## Différences visuelles sur le galet tendeur 531 0565 30

**Référence INA:** 531 0565 30

Cette Info Technique montre les différences visuelles entre la nouvelle et l'ancienne version de ce galet tendeur.

Image 1: 531 0565 30 (ancienne version)

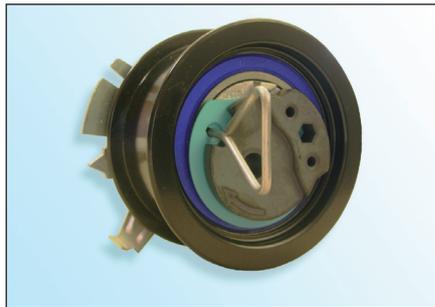
Dans le cadre de l'amélioration constante de nos produits, le galet tendeur **531 0565 30** a été modifié.

- Excentrique en métal fritté
- Traitement de surface E-Coat (noir)
- Joint de roulement bleu

- Excentrique en Aluminium moulé
- Traitement de surface Zinc-Phosphore (Marron clair)
- Joint de roulement marron ou bleu

L'ancienne version du galet tendeur peut **toujours** être utilisée et être montée selon les instructions du constructeur!

Lors du montage de la nouvelle version du galet tendeur, faire attention à ne **pas** endommager la couche de traitement de surface!
